PCN

(product change notification)

Serie / Artikel	5650; SMT-Crimp-Rast-Stift-/Buchsenleisten RM 1,25mm mit Verriegelung
Series / Item	5650; SMT Friction Lock Headers / Crimp Housings, 1.25mm Pitch – with Lock

Allgemeine Beschreibung der Änderung /General description of the change

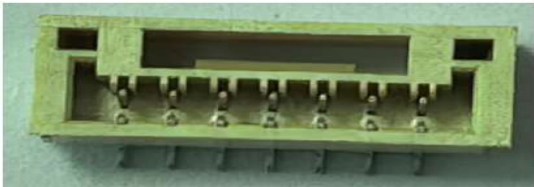
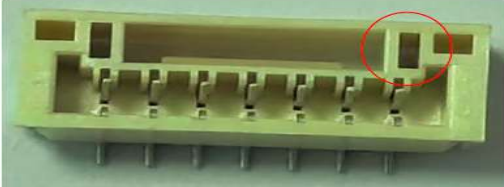
Die Isolierkörper wurden im Innenbereich durch geänderte Aussparungen verzugsoptimiert. Die Funktion und Passung ist unverändert. Das Datenblatt wurde upgedatet. Die Änderung gilt ab sofort.

The insulating bodies were optimized to minimize distortion through modified cutouts.

Old model	New model	Remark
Vertical view			The new mold has a notched structure
Top view			The new mold has a notched structure

Function and fit remain unchanged. The data sheet has been updated. The change takes effect immediately.
